**Réponses à l'avis n° BFC-2022-3488 et n° 2022APBFC56 du 4 octobre 2022  
de la Mission Régionale d'Autorité Environnementale Bourgogne-Franche-Comté**  
*PC 071 230 22 P0012 – déposé le 19/04/22*

**Centrale Photovoltaïque au sol**  
Lieu-dit « Le Champ-du-Pin »  
**Commune de Gueugnon (71130)**

*Décembre 2022*

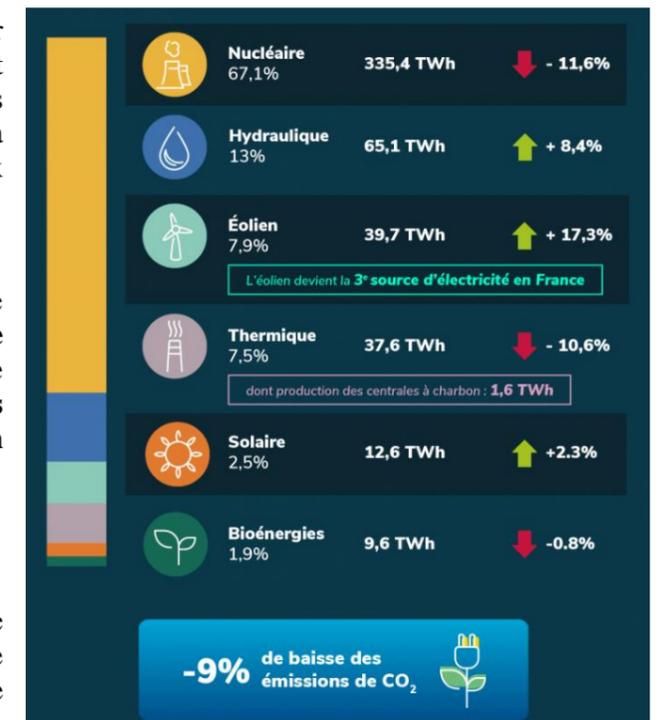
« Hormis les éléments de présentation générale, qui évaluent (sans calcul) l'évitement d'émission de CO<sub>2</sub> (372 Teq CO<sub>2</sub> par an), aucun bilan carbone ni temps de retour énergétique du projet ne sont détaillés (hormis une estimation nationale très générale en annexe page 348, issue de la concertation préalable). **La MRAE recommande de détailler le calcul du bilan carbone du projet ainsi que du temps de retour énergétique, en tenant compte des différentes étapes du cycle de vie du projet étudié (extraction et raffinage des matières premières, fabrication des modules et autres composants du parc, transport sur le site, maintenance, démantèlement, recyclage, remise en état), et en explicitant les mesures spécifiques mises en œuvre pour limiter l'empreinte carbone du projet (exemples : provenance et durée de vie des panneaux, maîtrise de la consommation énergétique des engins de chantier, utilisation de ressources locales et si possible secondaires pour les matériaux du chantier).** »

Sur ces émissions, on estime en moyenne à 90% celles liées à la fabrication des éléments constitutifs de la centrale, leur transport, la construction et le démantèlement assorti du recyclage des matériaux.

Les 10% restantes sont celles liées à l'entretien et la maintenance de la centrale solaire.
